## Rapport de contrôle d'installations électriques à basse et à très basse tension

RÉF. 87/2021/52447/02:1

DATE DU CONTRÔLE 26/01/2021 AGENT VISITEUR Quentin Delhaye  
ADRESSE DU CONTRÔLE avenue de Béco 21 (étage 1er étage) - 1050 Ixelles TYPE DE CONTRÔLE Visite de contrôle vente ancienne installation (8.4.2.)

#### Croquis de position élémentaire et descriptif sommaire des tableaux

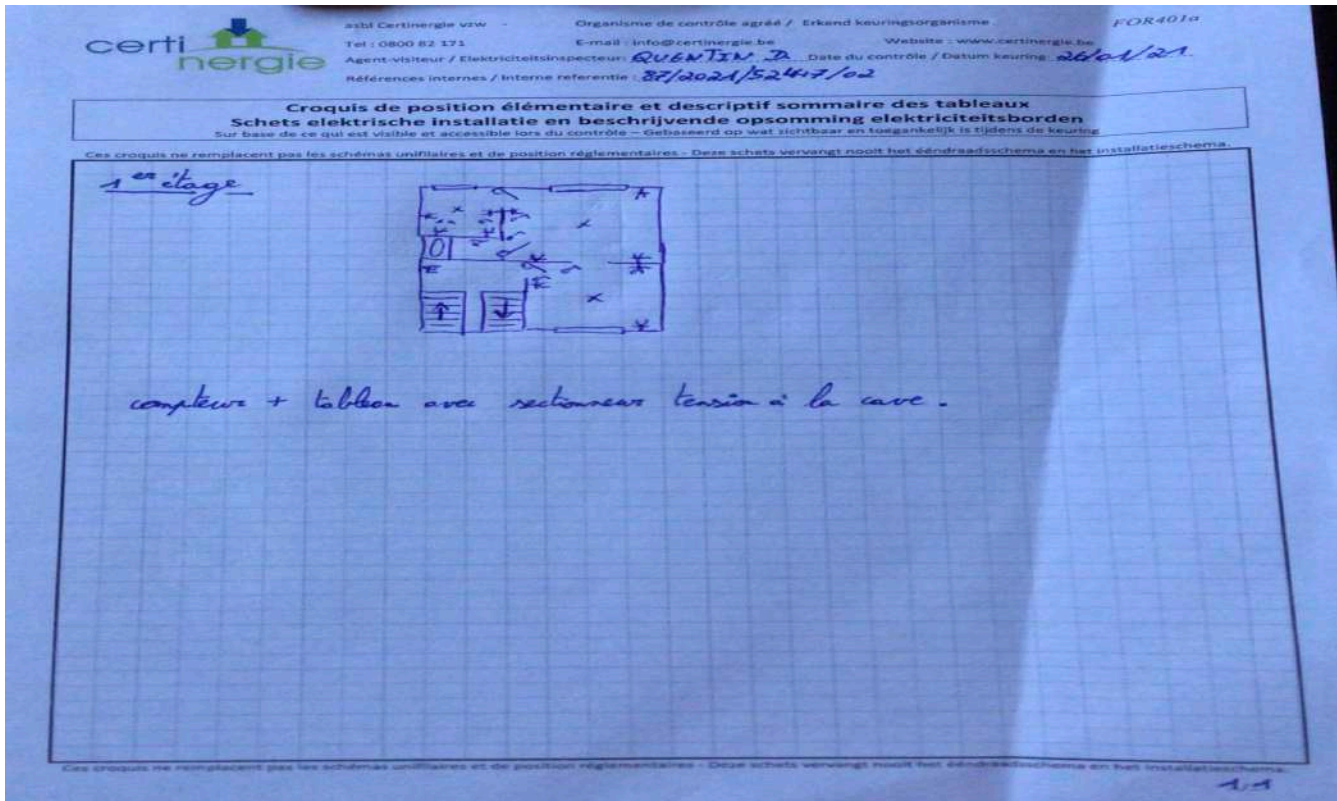
Les fondations datent	D'avant le 1/10/1981	Dispositif différentiel de tête	ID - 40A - 300mA - type AC - test OK
Type d'électrode de terre	Prise de terre commune	Dispositif différentiel "sdb"	ID - 25A - 30mA - type AC - test OK
Résistance de dispersion de la prise de terre (Ω)	40,2 MIB	Fixation/Etat/Détérioration matériel	Pas OK
Conformité des liaisons équipotentielles et des PE	OK	Contrôle visuel appareils fixes et/ou mobiles	OK
Test de continuité	Concluant	Protection contre les contacts directs	Pas OK
Contrôle boucle de défaut	Concluant	Résistance générale d'isolement (MΩ)	0,01
Protection contre les contacts indirects	OK	Adéquation DPCDR – prise de terre	Pas OK
		Adéquation protections surintensités – sections	OK
Circuits en défauts d'isolement	Tous les circuits sauf la salle de bain		
Commentaire relatifs aux tableaux	Plusieurs infractions relatives au tableau situé au niveau du compteur.

- La correspondance entre les repérages sur le tableau et les schémas n'est pas réalisée correctement. - 3.1.2.;6.4.6.;6.5.7.;9.1.2.
- Les fusibles/disjoncteurs à broches d'un même circuit ne sont pas de la même intensité nominale.

- Interrupteur(s) et/ou socle(s) de prise et/ou boîte(s) de dérivation ne sont pas fixés correctement. - 1.4.
- Il n'y a pas/plus de porte au tableau. - 5.3.5.1.

- Le degré de protection d'enveloppe(s) n'est pas au moins égal à IPXX-B. - 4.2.2.1.;4.2.2.3.
- La résistance de dispersion de la prise de terre est supérieure à 30Ω. Il faut l'abaisser. Si ce n'est pas possible et qu'elle ne dépasse pas 100Ω, le tableau électrique doit comporter des dispositifs de protection différentielle à haute sensibilité qui complètent le dispositif de protection différentielle de tête. - 4.2.4.3.

- Les schémas unifilaires et/ou plans de position ne sont pas présents. - 3.1.2.;6.4.6.;6.5.7.;9.1.2.
- Il manque des obturateurs dans le tableau électrique. - 4.2.2.1.;4.2.2.3.

- La résistance d'isolement de l'installation n'est pas suffisante. - 6.4.5.1.
- Le tableau n'a pas de paroi arrière. - 5.3.5.1.
- Le tableau électrique ne possède pas une enveloppe de protection satisfaisante. - 4.2.2.1.;4.2.2.3.

- DPCDR (différentiel) de tête n'est pas complété par des dispositifs de protection à haute sensibilité alors que la résistance de dispersion de la prise de terre est supérieure à 30 ohms. - 4.2.4.3.
